RECONDUCTION n° 25/3 DU PROCES-VERBAL n° 09 - A - 105

Concernant	Une cloison vitrée bord à bord type 104/1 – CV 60 HORIZON Vitrage : Pyrobel 25 ou Pyrobel 25 EG (AGC) Ossature : Tubes acier thermiquement isolés (BOULLET)
Demandeur	SOUCHIER – BOULLET SAS Parc SEGRO -ZAC de Lamirault – 42 rue de Lamirault CS20762 F – 77090 COLLEGIEN SIREN 662 014 661
Extensions de classement reconduites	Des extensions de classement peuvent se rapporter au procès-verbal de référence. Elles sont cumulables entre-elles après avis d'Efectis France. Les extensions de classement délivrées sur le procès-verbal de référence, et portant les numéros suivants, sont reconduites : 18/1, 19/2, 20/3 et 21/4
Durée de validité	Le procès-verbal de référence (ainsi que toutes ses éventuelles révisions) et les extensions de classement (ainsi que toutes leurs éventuelles révisions) mentionnées ci-dessus, ainsi que celles qui seraient délivrées après la date d'édition de ce document, sont valables jusqu'au : 23 juin 2030. Passé cette date, le procès-verbal de référence n'est plus valable, sauf s'il est accompagné d'une nouvelle reconduction délivrée par Efectis France. Cette reconduction n'est valable qu'accompagnée de s

Planche n° 9

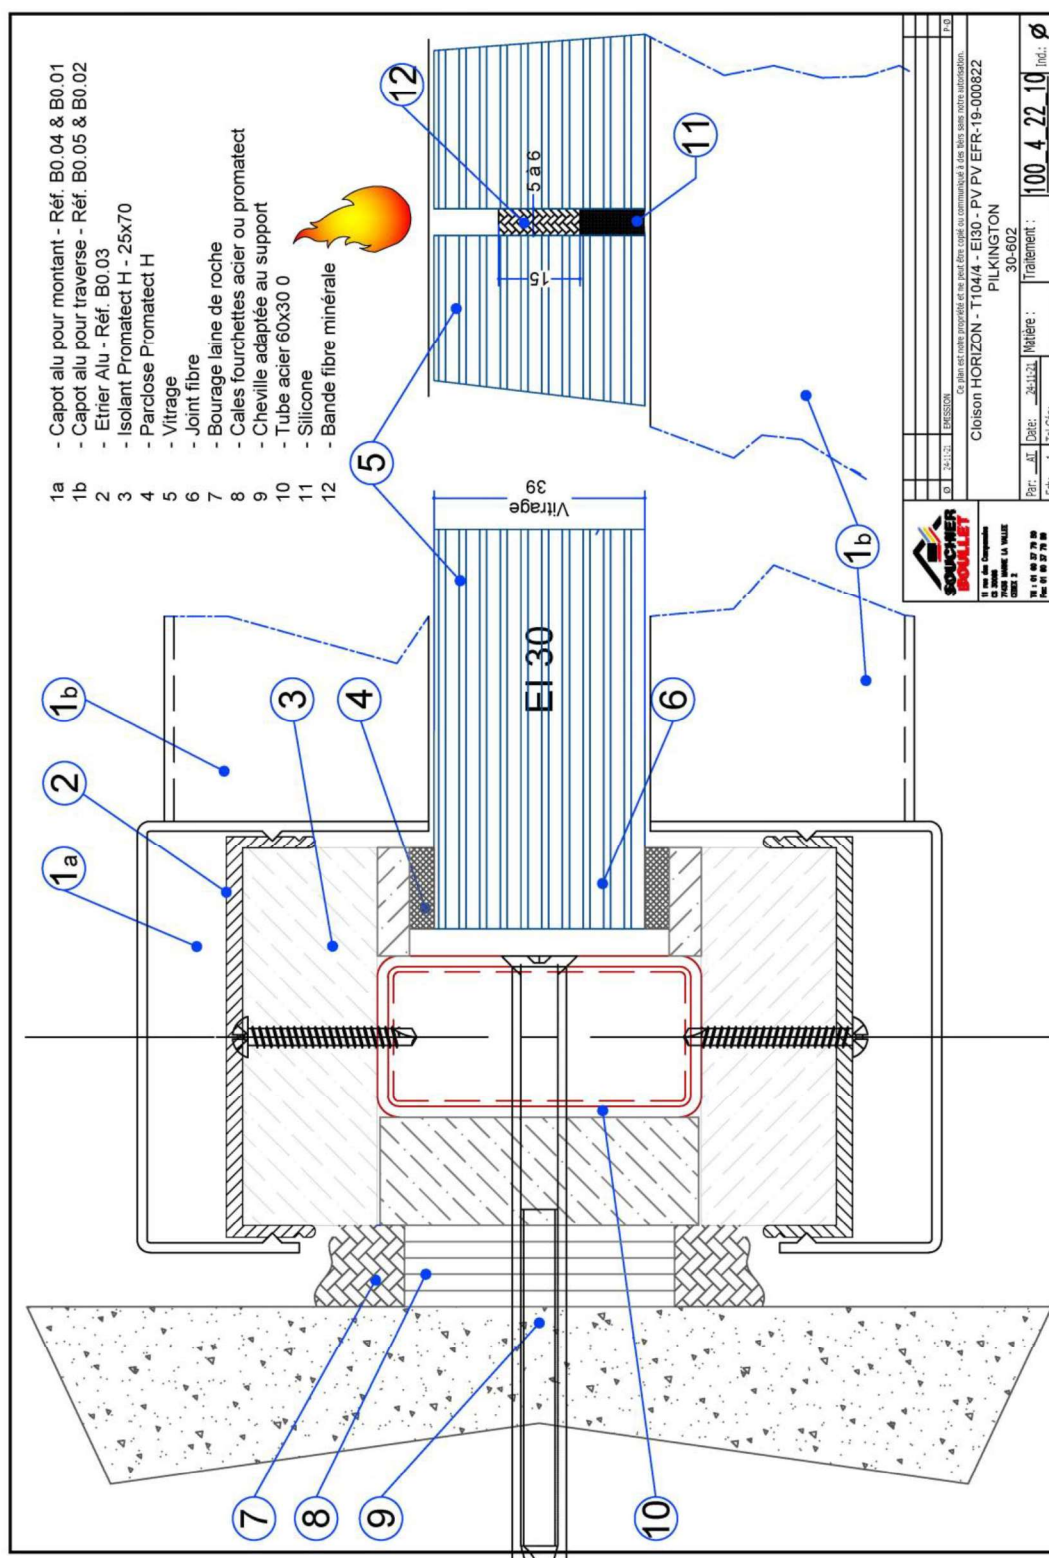
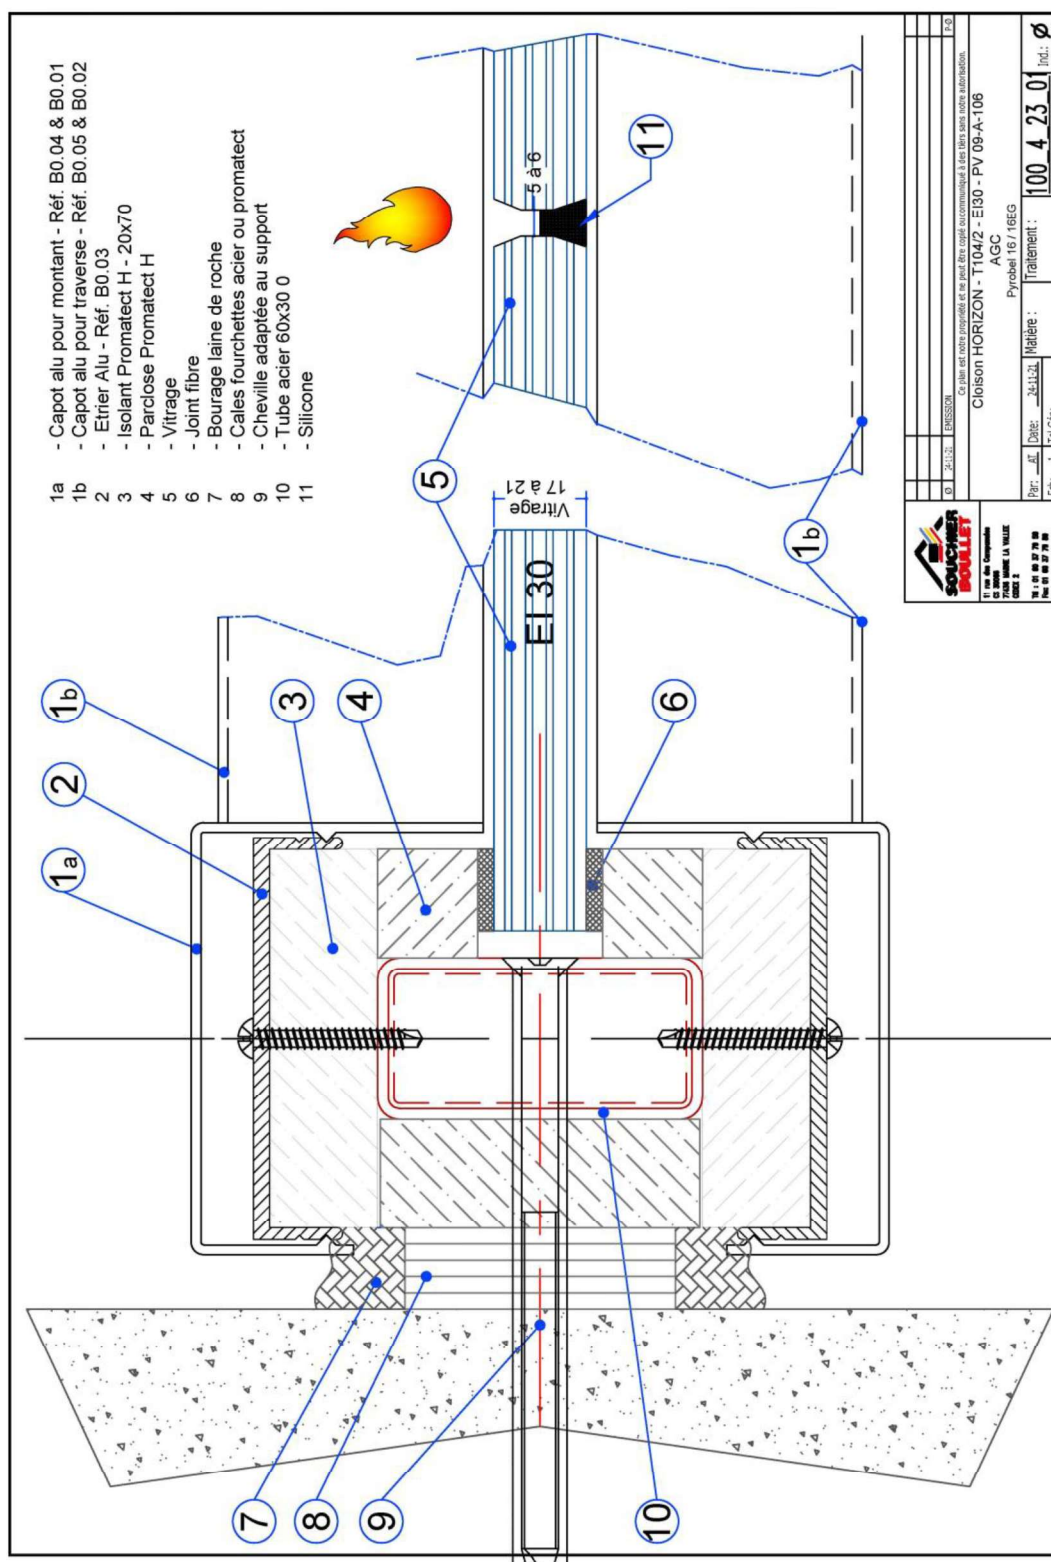
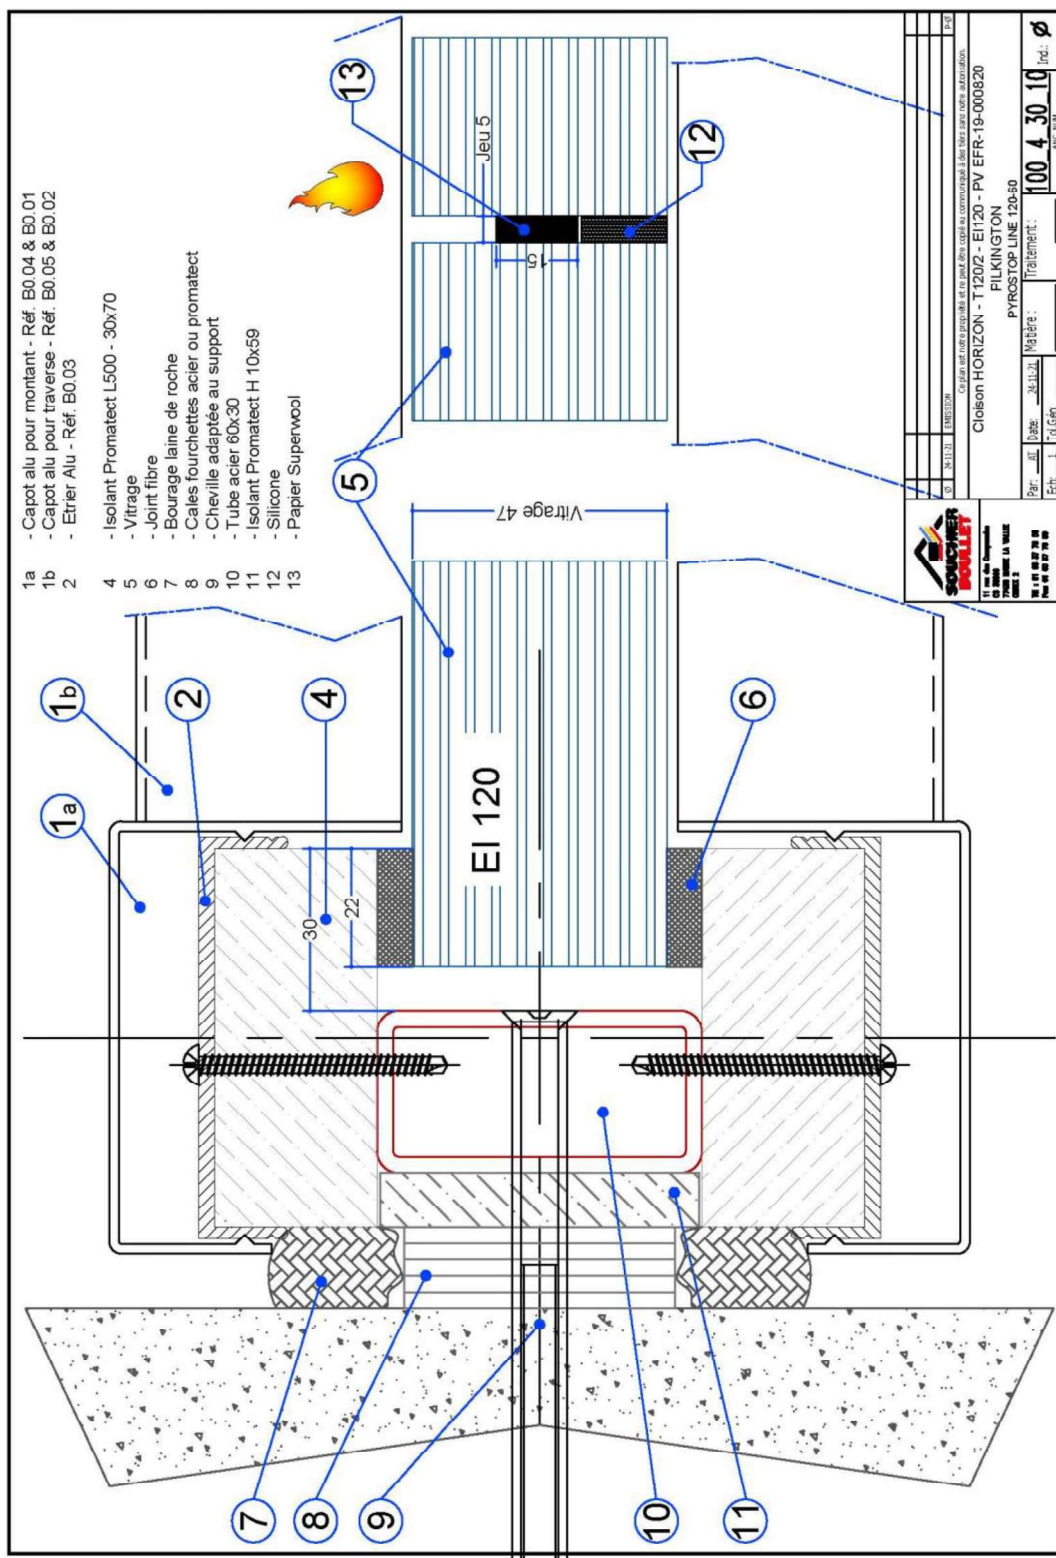
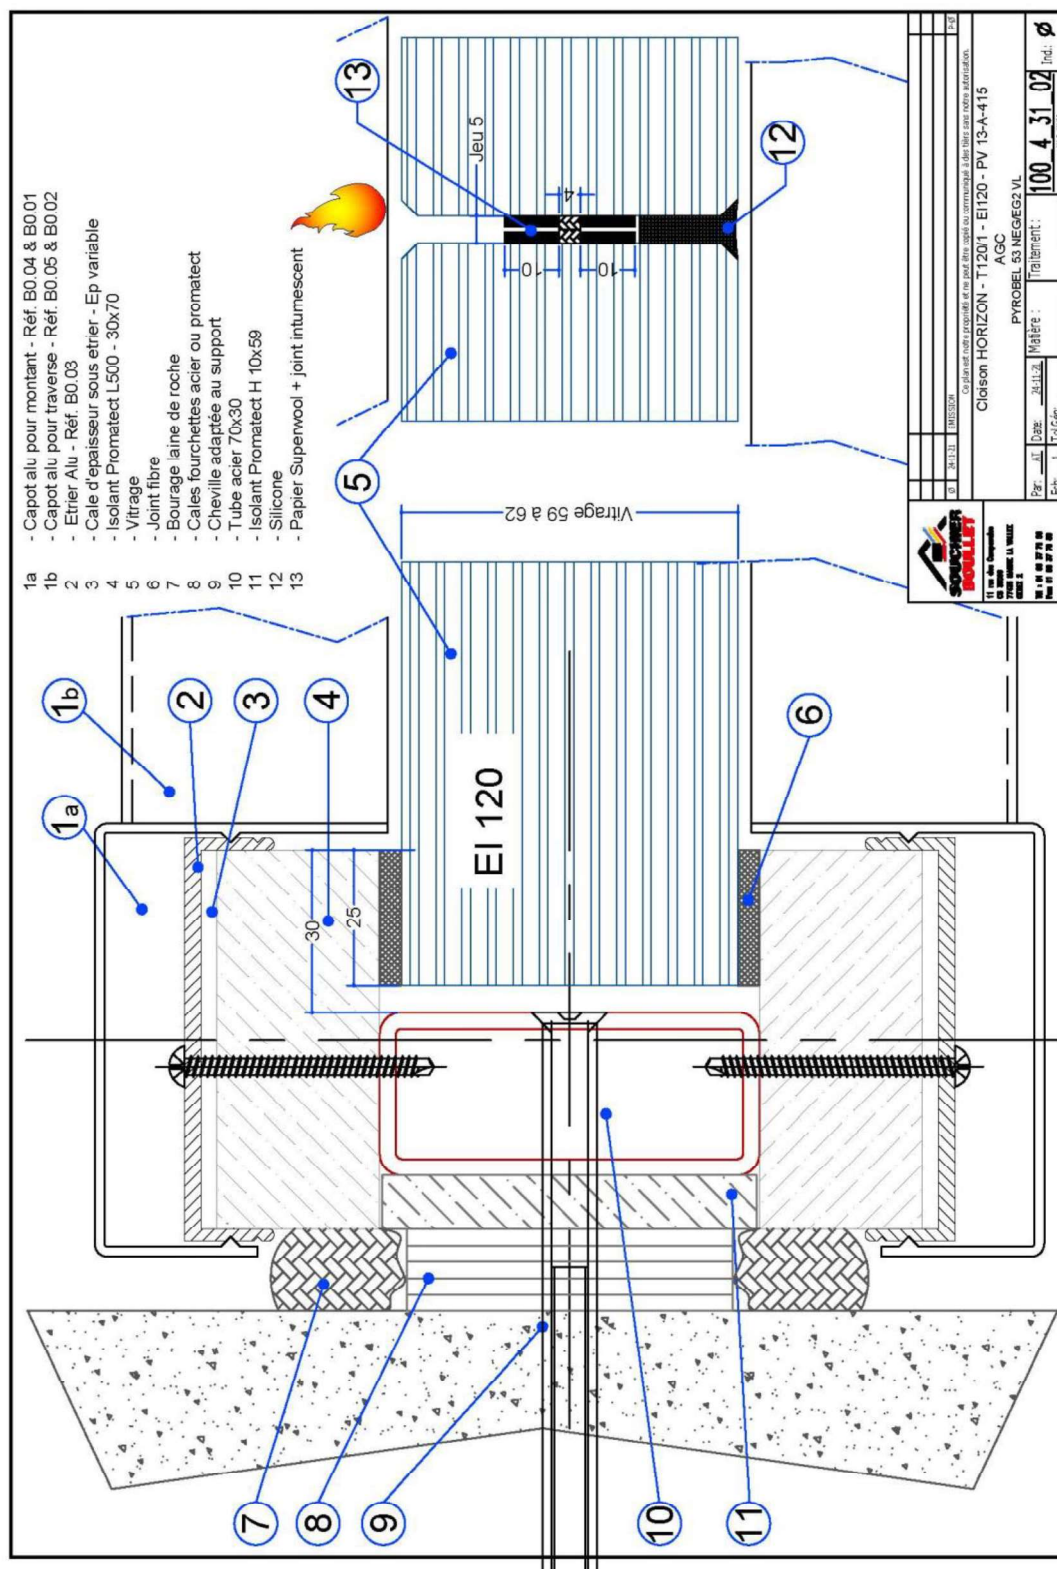
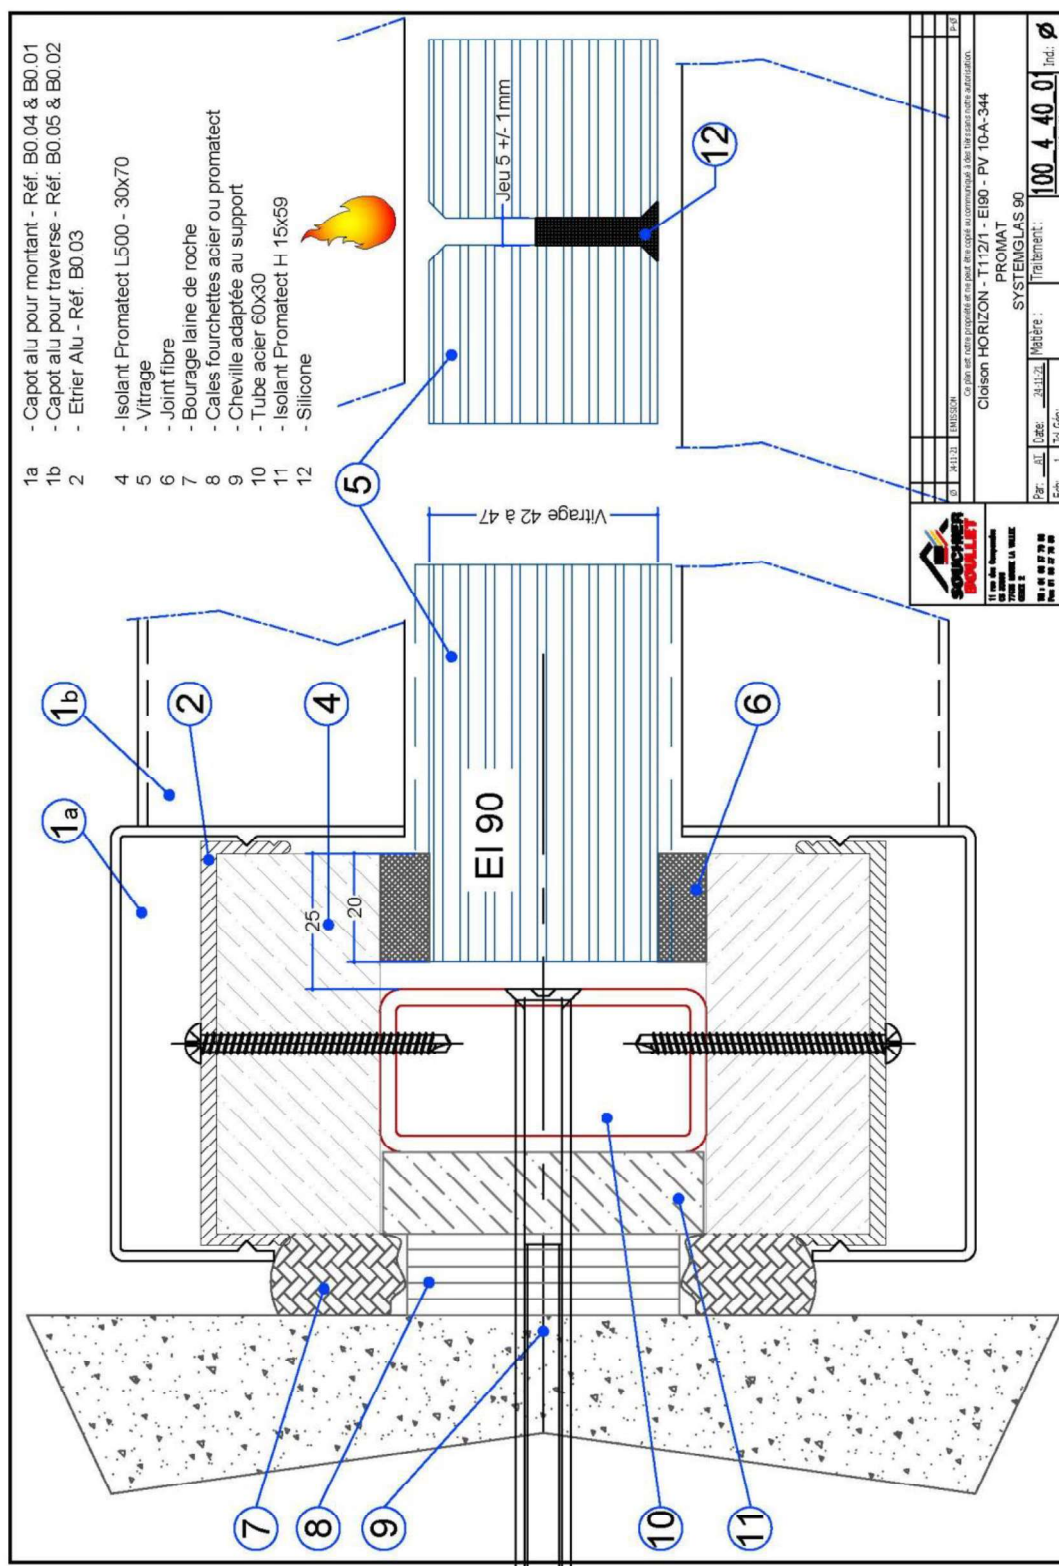
VERSION A : (voir planches n° 1 à 14)

Le joint silicone prévu côté feu peut être supprimé.

Toutes les autres conditions de réalisation de l'étanchéité prévues respectivement dans chaque procès-verbal sont inchangées.
